工事計画認可申請書の一部補正について

玄海原子力発電所第 3 号機

工事計画認可申請書の一部補正

令和 2 年 1 月 30 日付け原発本第 194 号にて申請した工事計画認可申請書について、添付資料の図面を詳細化するため補正する。あわせて、記載の適正化を行う。

第2-2-2図 受動的に機能を発揮する設備 (敷地内固定源) (6/7)

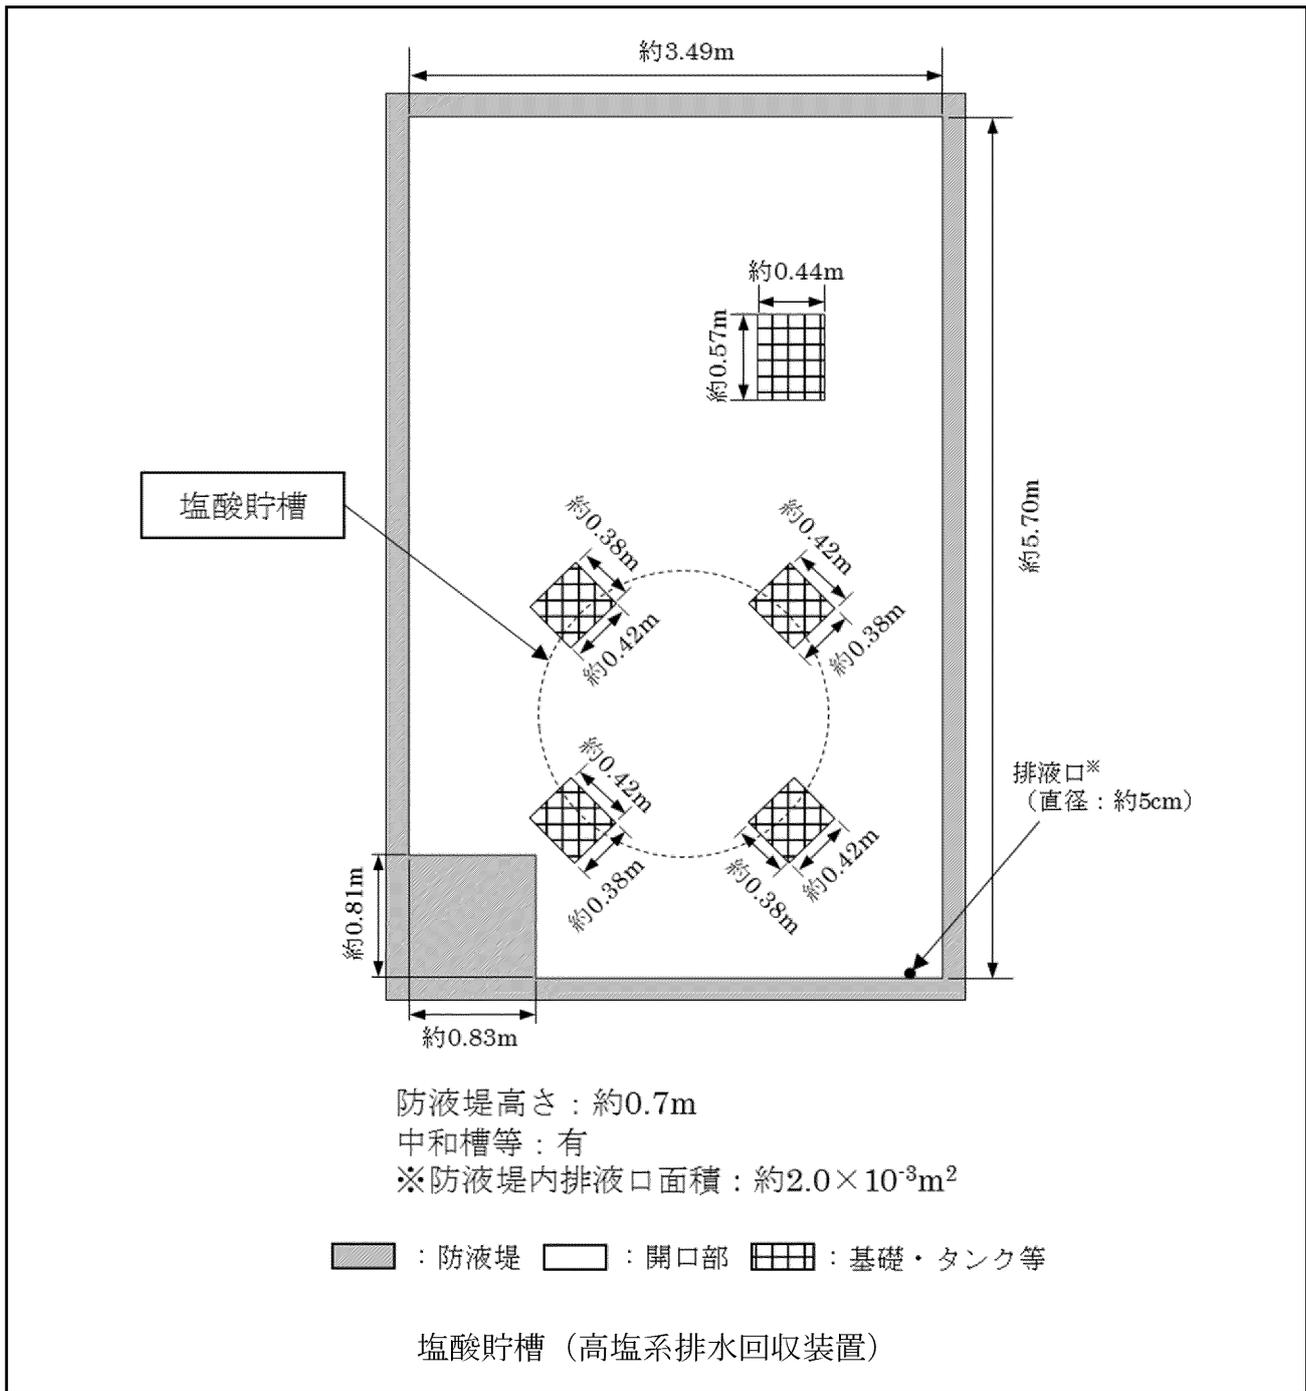
補正前	補正後	備考
<div data-bbox="290 499 1222 1045" data-label="Diagram"> <p>塩酸貯槽 (高塩系排水回収装置)</p> </div> <p data-bbox="400 1054 1113 1081">第2-2-2図 受動的に機能を発揮する設備 (敷地内固定源) (6/7)</p> <div data-bbox="290 1096 1222 1633" data-label="Diagram"> <p>塩酸貯槽 (3/4号機排水処理装置)</p> <p>排液口</p> <p>：覆い ：開口部</p> </div> <p data-bbox="400 1642 1113 1669">第2-2-2図 受動的に機能を発揮する設備 (敷地内固定源) (7/7)</p>	<div data-bbox="1430 445 2368 1444" data-label="Diagram"> <p>塩酸貯槽</p> <p>約3.49m</p> <p>約0.44m</p> <p>約0.57m</p> <p>約0.38m</p> <p>約0.42m</p> <p>約0.38m</p> <p>約0.42m</p> <p>約0.38m</p> <p>約0.42m</p> <p>約0.38m</p> <p>約0.42m</p> <p>約0.81m</p> <p>約0.83m</p> <p>約15.70m</p> <p>排液口※ (直径: 約5cm)</p> <p>防液堤高さ: 約0.7m 中和槽等: 有 ※防液堤内排液口面積: 約$2.0 \times 10^{-3} \text{m}^2$</p> <p>：防液堤 □：開口部 田：基礎・タンク等</p> <p>塩酸貯槽 (高塩系排水回収装置)</p> </div> <p data-bbox="1537 1453 2249 1480">第2-2-2図 受動的に機能を発揮する設備 (敷地内固定源) (6/7)</p>	<p data-bbox="2469 508 2656 535">図面の詳細化</p>

第2-2-2 図 受動的に機能を発揮する設備 (敷地内固定源) (7/7)

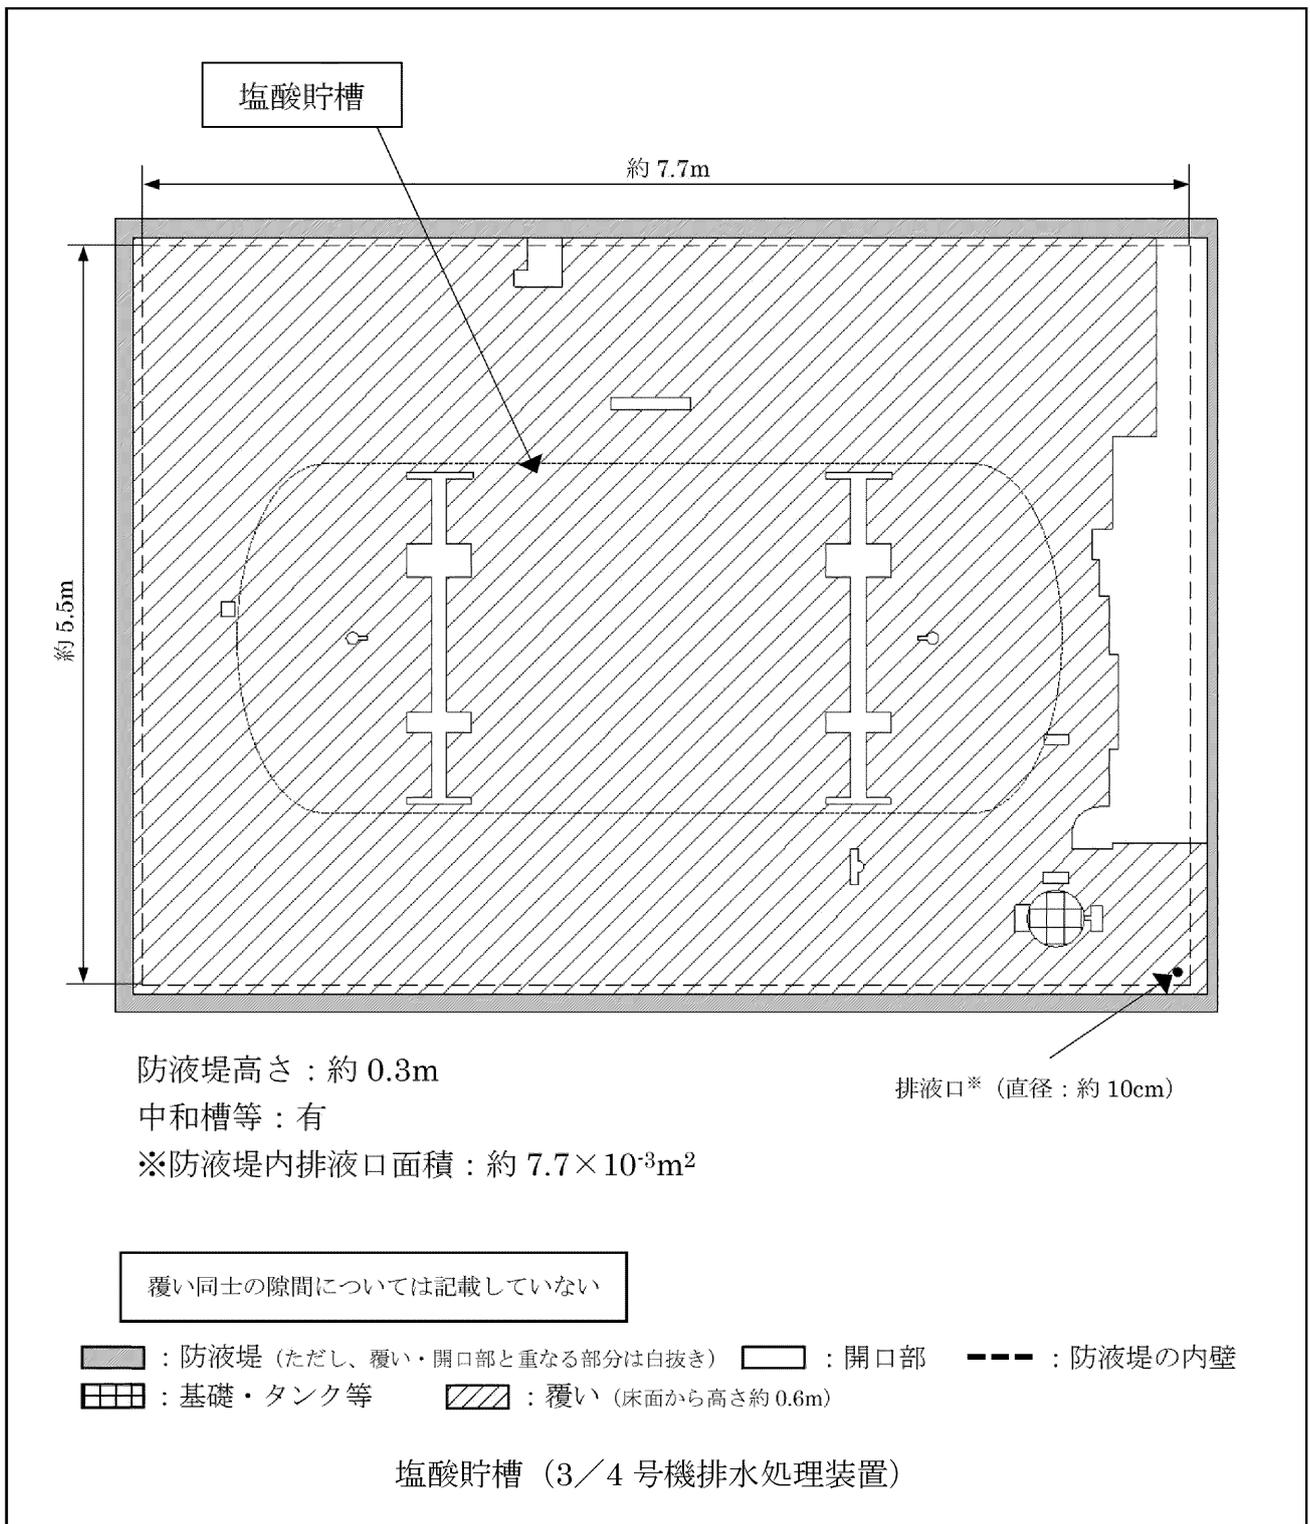
補 正 前	補 正 後	備 考
<p style="text-align: center;">—</p>	<div style="text-align: center;"> <p>塩酸貯槽</p> <p>約 7.7m</p> <p>約 5.5m</p> <p>排水口* (直径: 約 10cm)</p> <p>防液堤高さ: 約 0.3m 中和槽等: 有 ※防液堤内排水口面積: 約 $7.7 \times 10^{-3} \text{m}^2$</p> <p>覆い同士の隙間については記載していない</p> <p>■: 防液堤 (ただし、覆い・開口部と重なる部分は白抜き) □: 開口部 ---: 防液堤の内壁 ▨: 基礎・タンク等 ▩: 覆い (床面から高さ約 0.6m)</p> <p>塩酸貯槽 (3/4号機排水処理装置)</p> </div> <p style="text-align: center;">第2-2-2図 受動的に機能を発揮する設備 (敷地内固定源) (7/7)</p>	<p>図面の詳細化</p>
